**GOBIERNO
DE SONORA**
INSTITUTO DE
**MOVILIDAD Y
TRANSPORTE PARA
EL ESTADO DE SONORA**

Auditoría en Seguridad Vial con enfoque a usuarios más vulnerables de la vía.
Intersección blvd. José María Morelos y Pavón y avenida Uno (Prof. Alfredo Eguiarte), en Hermosillo, México.

Figura 6.2 Sección avenida Uno —Prof. Alfredo Eguiarte—

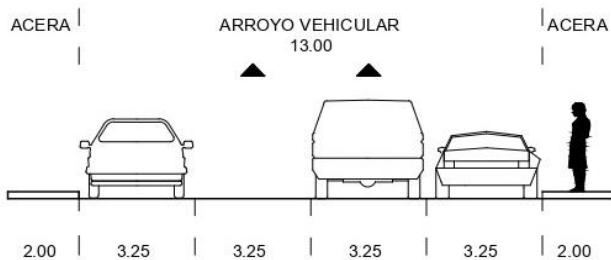
En segundo lugar, se encuentra la avenida Uno también llamada Prof. Alfredo Eguiarte. La vialidad se compone de cuatro carriles en un solo sentido de orientación este-oeste (ver Figura 6.2), y es categorizada como Colectora Existente (IMPLAN, 2016); es decir, una vía capaz de canalizar el tránsito de vialidades secundarias hacia aquellas de mayor jerarquía permitiendo una delimitación e interconexión de zonas habitacionales con los usos restantes. Así mismo es reconocida como un Corredor Urbano Tipo A (IMPLAN, 2018), lo que permite usos de suelo en donde predominan los equipamientos, el comercio y los servicios de intensidad baja. En particular, la vía posee estacionamientos en cordón a sus extremos.

Figura 8.12 Prioridad de paso peatones
Distancia de cruce larga

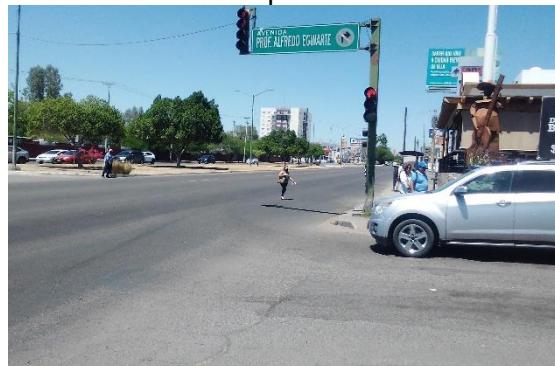
La prioridad de paso referente al peatón y al ciclista no es respetada. Para empezar, los peatones transitan una distancia de cruce larga, es decir, cuatro carriles por rama; además, modifican su trayecto a causa de la invasión del paso por parte de los vehículos. Luego, los viandantes se ven expuestos por los estacionamientos en batería tanto por una institución educativa como por un banco (ver Figura 8.12). Para finalizar, el crucero carece de fase adelantada para ciclistas así como de caja bici/moto, y los vehículos giran de forma irrestricta hacia la derecha.

4. Marcar los cruce peatonales de forma clara y legible. Cada cruce incluirá rayas para cruce de peatones y ciclistas en vías primarias (M-7.1), rayas de alto (M-6), flechas para indicar movimientos (M-11.1), área de espera para motocicletas con pictograma, y semáforos peatonales complementarios al existente. Más aún, realizar un ajuste de ciclos semafóricos para que los peatones un tiempo máximo de cruce de 40 segundos.

5. Extensión de camellón en sección sur de la intersección para un cruce seguro. El espacio contendrá acera, rampa, guía podo-táctil, y bolardos a una altura de 0.90 m y en color gris Oxford con una franja reflejante blanca.
